Advies externe veiligheid tunneldak A4 Schiedam

Notitie

21872774

Advies externe veiligheid tunneldak A4 Schiedam

figuur 6: afstanden WCS-ABC toxisch voor tunnelmond A4

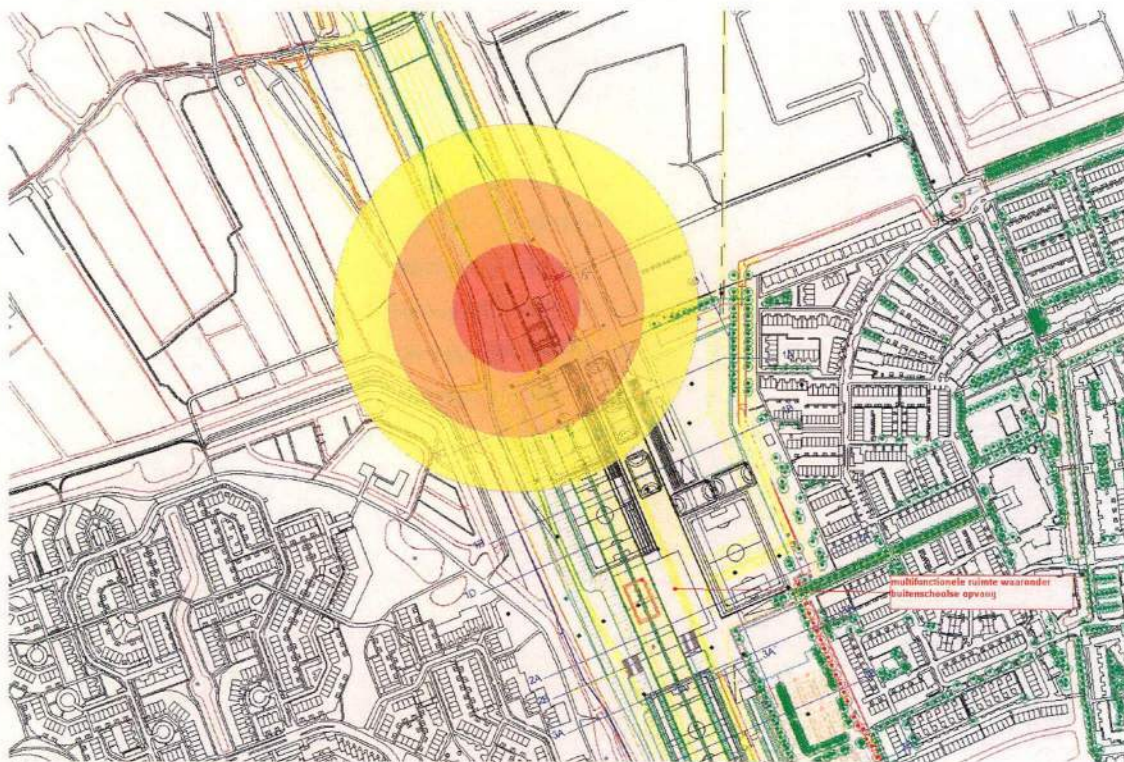
Uit figuur 6 blijkt dat een deel van het plan (een deel van de noordelijke sportvelden en een deel van de natuur speeltuin) zich bevindt binnen de 1% letaliteitsafstand ('C-zone') als gevolg van een toxisch scenario (WCS) van de tunnelmond van de A4. Hierbij is de DCMR er vanuit gegaan dat op de tunneldak geen ventilatieopeningen zijn aangebracht.

De buitenschoolse opvang is het enige zeer kwetsbare object dat volgens het plan wordt gerealiseerd. Dit object is buiten de C-zone als gevolg van een toxisch scenario (WCS) van de tunnelmond van de A4 geprojecteerd. Volgens de gemeentelijke visie hoeven er dus geen maatregelen worden getroffen in verband met het toxisch scenario (WCS) van de tunnelmond van de A4. In de plankaart is echter de locatie van de buitenschoolse opvang niet vastgelegd; er is voor het gehele noordelijke deel de bestemming "sport" opgenomen. De DCMR adviseert om op enigerlei wijze wel te borgen dat de buitenschoolse opvang niet alsnog binnen de C-zone (WCS) van de tunnelmond wordt geprojecteerd.

De multifunctionele ruimte met daarin de buitenschoolse opvang is geprojecteerd in een bijzondere situatie waarmee in het kwetsbaarheidzonemodel van de VRR geen rekening is gehouden. De DCMR adviseert de gemeente daarom om over deze situatie overleg te voeren met de Veiligheidsregio Rotterdam-Rijnmond (VRR). Wanneer de VRR adviseert dat gezien deze bijzondere situatie de geprojecteerde buitenschoolse opvang wel toelaatbaar is, adviseert de DCMR om deze situatie in het bestemmingsplan te borgen door de buitenschoolse opvang op deze locatie specifiek te bestemmen. Wanneer de VRR daarbij adviseert om aanvullende maatregelen voor de buitenschoolse opvang te treffen, adviseert de DCMR om deze maatregelen in het plan te borgen door middel van een planregel met voorwaarden voor het gebied van de A-zone van de hogedruk aardgasleiding van de Gasunie. Daarnaast adviseert de DCMR om ook te borgen dat zeer kwetsbare objecten zoals een buitenschoolse opvang niet binnen de C-zone van het worstcase scenario toxisch van de tunnelmond van de A4 kunnen worden gerealiseerd.

figuur 8: afstanden WCS-ABC voor aardgasleiding A-517

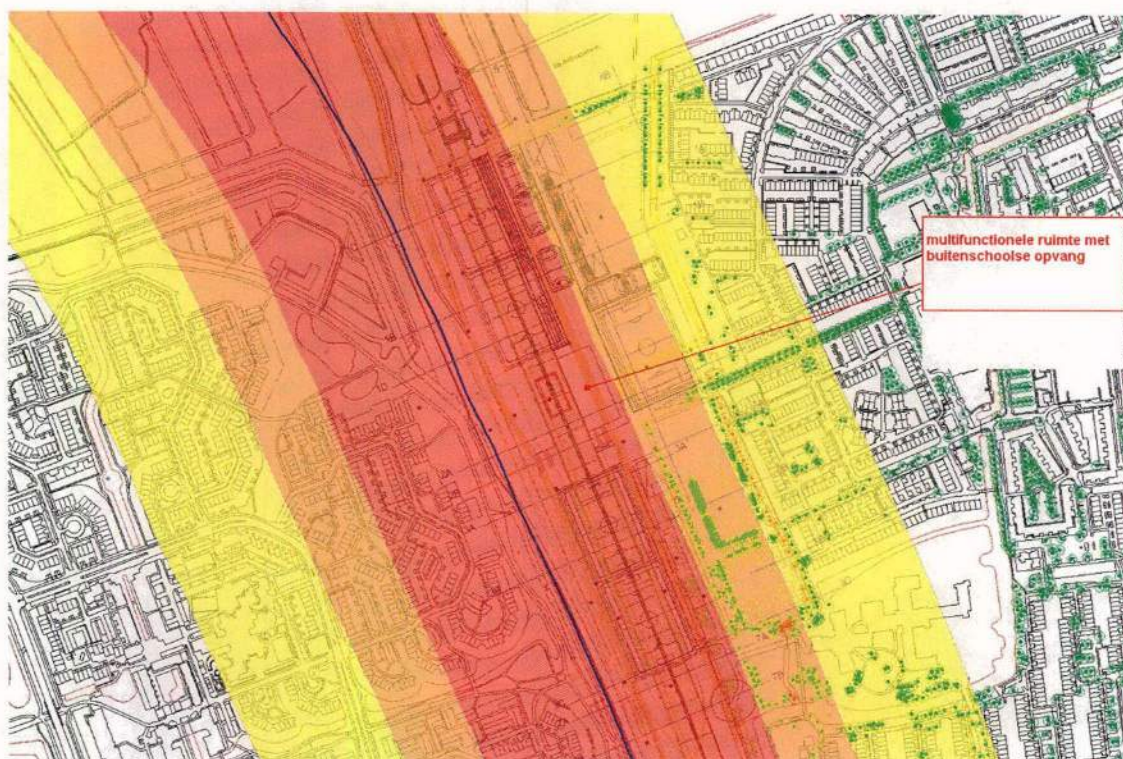
Uit figuur 8 blijkt dat het plan geheel is gelegen binnen de 1% letaliteitafstandzone ('C-zone') als gevolg van hitte en overdruk bij het worstcase scenario van de buisleiding. Met uitzondering van de eventuele buitenschoolse opvang heeft het plan geen betrekking op zeer kwetsbare objecten.

De buitenschoolse opvang is geprojecteerd binnen de 100% letaliteitafstand (A-zone) van de hogedruk aardgasleiding. Volgens het kwetsbaarheidzonemodel van de VRR en de visie externe veiligheid is deze situatie niet toelaatbaar.

De multifunctionele ruimte met daarin de buitenschoolse opvang is echter geprojecteerd in een bijzondere situatie waarmee in het kwetsbaarheidzonemodel van de VRR geen rekening is gehouden. De multifunctionele ruimte is onder de noordoostelijke vleugel van het tunneldak geprojecteerd. De landtunnel van de A4 zal tussen de hogedruk aardgasleiding en de multifunctionele ruimte zijn gesitueerd. De landtunnel is in het kader van de tunnelveiligheid zodanig gemaakt dat deze bij warmtestraling niet zal bezwijken. De vleugel van het tunneldak bestaat uit een geheel gesloten constructie met daar overheen gronddekking. De vluchtwegen van de multifunctionele ruimte kunnen alleen zijn zodanig gesitueerd dat deze van de hogedruk aardgasleiding af gericht zijn.

De DCMR adviseert om in het plan een zone overeenkomstig de A-zone van het waarschijnlijke scenario hitte van de hogedruk aardgasleidingen op te nemen die zeer kwetsbare objecten in principe uitsluit.

figuur 9: afstanden MGS-ABC voor hoge druk aardgasleiding A-517

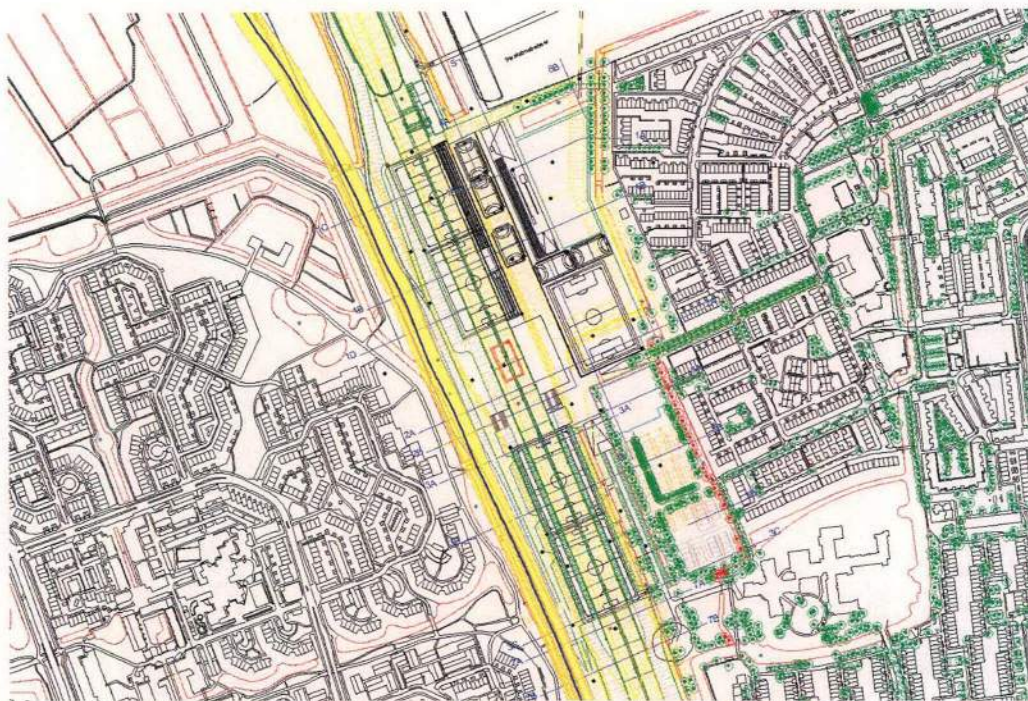
Uit figuur 9 blijkt dat het plan volledig buiten de zones ligt van het waarschijnlijke scenario.
